Abwägungs- und Beschlussvorlage zur Fassung vom 28.02.2019

1) Erneute förmliche Beteiligung der Behörden und Träger öffentlicher Belange Beteiligung der Behörden und sonstigen Träger öffentlicher Belange (§ 4a Abs. 3 BauGB)

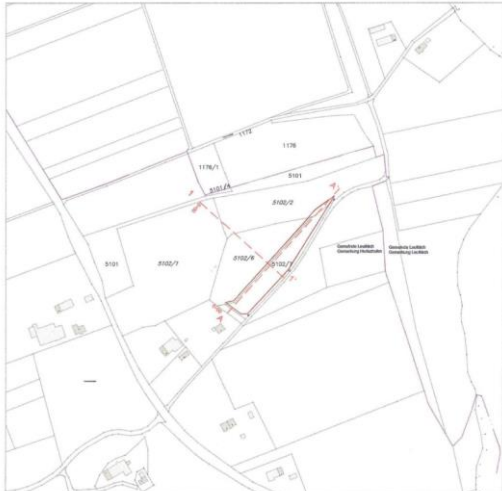
Laufende Nr.	Träger öffentlicher Belange	Anregungen und Bedenken	Stellungnahme Stadtbauamt	Abwägung Gemeinderat / Gemeinsamer Ausschuss (Beschlussantrag)
		<p>Verfahrens durch ein Bodenmanagement die überschüssigen hochwertigen Böden zur Bodenverbesserung von landwirtschaftlichen Flächen im nahen Umfeld als Vermeidungs-/Minimierungsmaßnahme eingeplant werden. Einstufung des Eingriffes ist als hoch zu bewerten.</p> <p>1.5.4: Bodenzahlen bei 62, d.h. hochwertige Flächen. Minimierungs- und Vermeidungsmaßnahmen zum Bodenschutz und zur hochwertigen Verwertung des Bodens aufführen.</p> <p>1.6.2: Bodenzahl 62, siehe 1.5.2.</p>	<p>mäß Daten der BK50 und der BSK auch auf Flst. 6014/0 „hoch“ und weist damit hohe Eingriffsintensität auf. Grundsätzlich sollten also Möglichkeiten von Alternativen geprüft werden. Allerdings ist diese Fläche jedoch nördlich / westlich / südwestlich bereits bebaut, liegt also bereits im Siedlungsverbund und kann gut an die L 318 angebunden werden. Die Hinweise bzgl. Bodenmanagement werden im Umweltbericht zum FNP 2030 / Gebietssteckbrief zur Fläche 1.5.2 aufgenommen.</p> <p>Gemäß neuer Definition der Eingriffsintensität / Eignung (siehe Erläuterung oben) wird der Gebietssteckbrief zur Fläche 1.5.4 im Umweltbericht zum FNP wie folgt geändert: Die Gesamtbewertung der Bodenfunktionen ist gemäß Daten der BK50 und der BSK auf im Bereich der Fläche 1.5.4 „hoch“ und weist damit hohe Eingriffsintensität auf. Grundsätzlich sollten also Möglichkeiten von Alternativen geprüft werden. Allerdings ist diese Fläche jedoch westlich und nördlich bereits bebaut, liegt also bereits im / am Siedlungsverbund und kann gut an die L 318 angebunden werden. Die Hinweise bzgl. Bodenmanagement werden im Umweltbericht zum FNP 2030 / Gebietssteckbrief zur Fläche 1.5.4 aufgenommen.</p> <p>Vorgehen wie oben zu Flächen 1.5.2 und 1.5.4 beschrieben: Im Umweltbericht zum FNP 2030 / Gebietssteckbrief zur Fläche 1.6.2 / Baustein Boden (Seite 196) wird empfohlen, "zumindest die aus dem Siedlungsverbund herausragende östliche Fläche zurückzunehmen". Dem ist die Stadt Leutkirch im FNP-Entwurf jedoch nicht nachgekommen. Die Hinweise bzgl. Bodenmanagement werden im Umweltbericht zum FNP 2030 / Gebietssteckbrief zur Fläche 1.6.2 aufgenommen.</p>	<p>Ergänzung im Umweltbericht.</p> <p>Ergänzung Umweltbericht, Prüfung der östlichen Grenze im Bebauungsplanverfahren.</p>
